如何补充完善环岛高速公路交通标志牌？

省交通运输厅广泛征求社会各界和群众意见

二、互通立交入口预告标志

图2 从洋浦往机场方向标志布置示意图

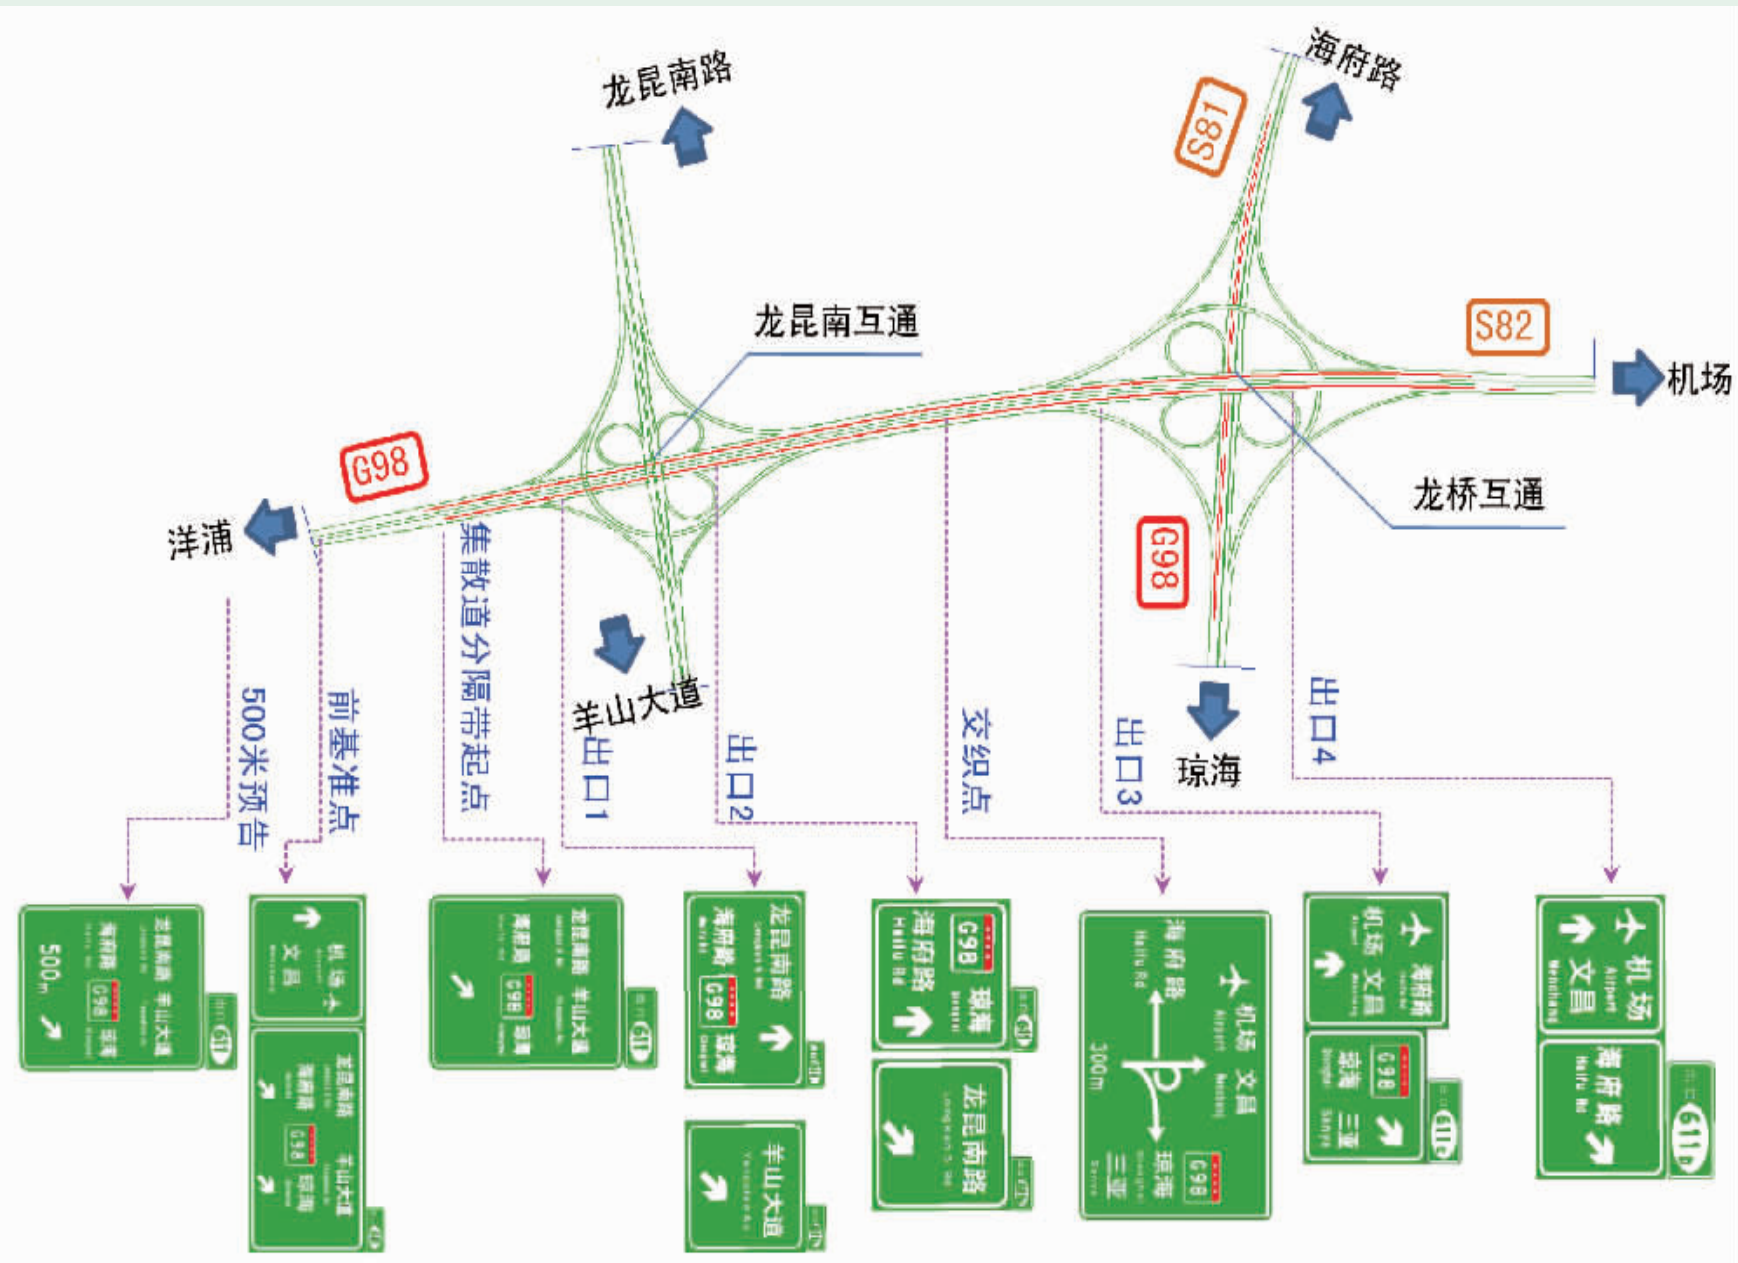
- (一) 龙昆南、龙桥互通
- G98海口绕城段和S82机场联络线上的四个出口龙昆南路、羊山大道、海府路、琼海均位于集散道上，现有出口预告及指示标志信息不完整，很容易造成驾驶人误行。拟对洋浦往机场、机场往洋浦两个方向的出口预告及指示信息进行调整，如图2、图3所示。

图8 龙桥、龙昆南互通图形化指路标志

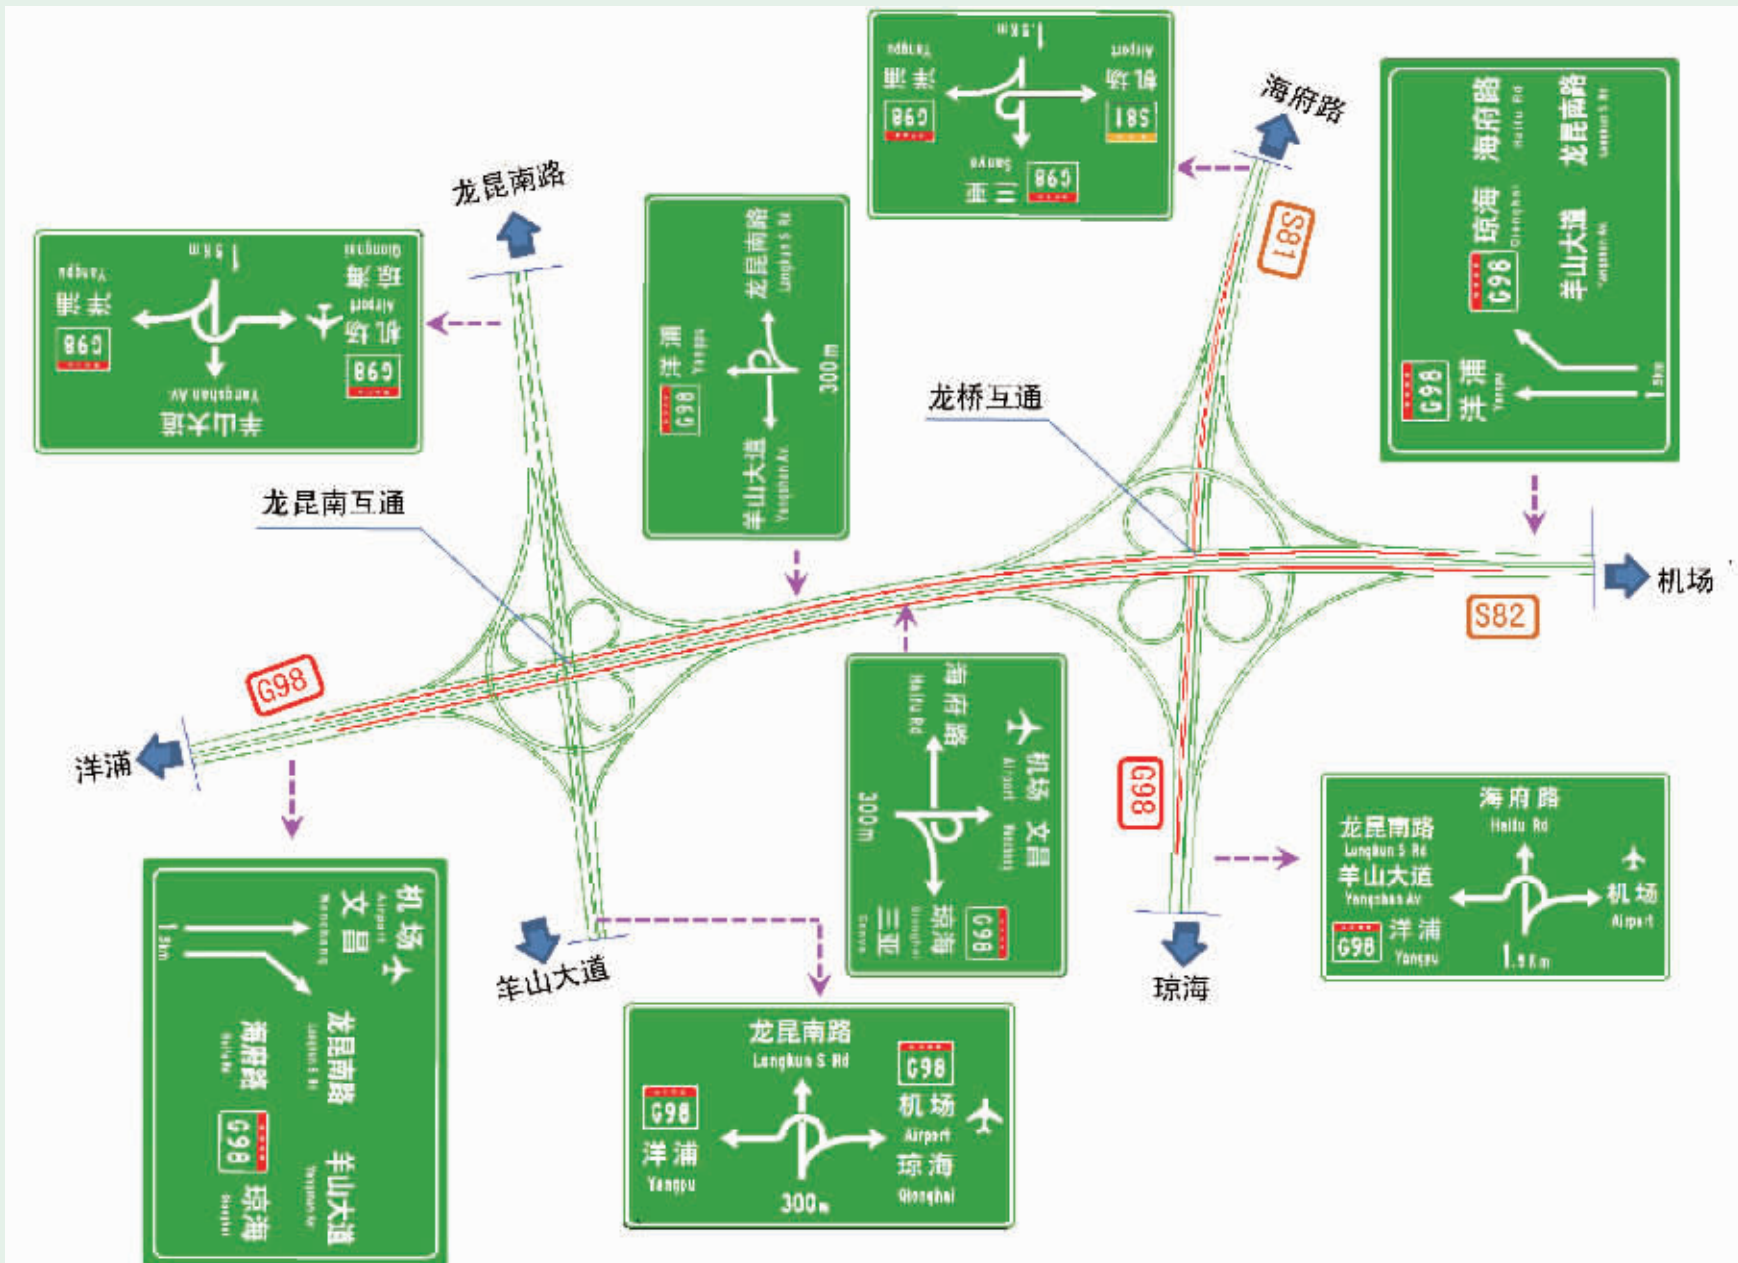
- 龙昆南、龙桥互通距离很近，形成6个方向交叉的复合式枢纽互通，为了让驾驶人快速准确地选择行驶方向，在每个车辆分流的关键位置指路标志采用大型图形化版面，如图8所示。
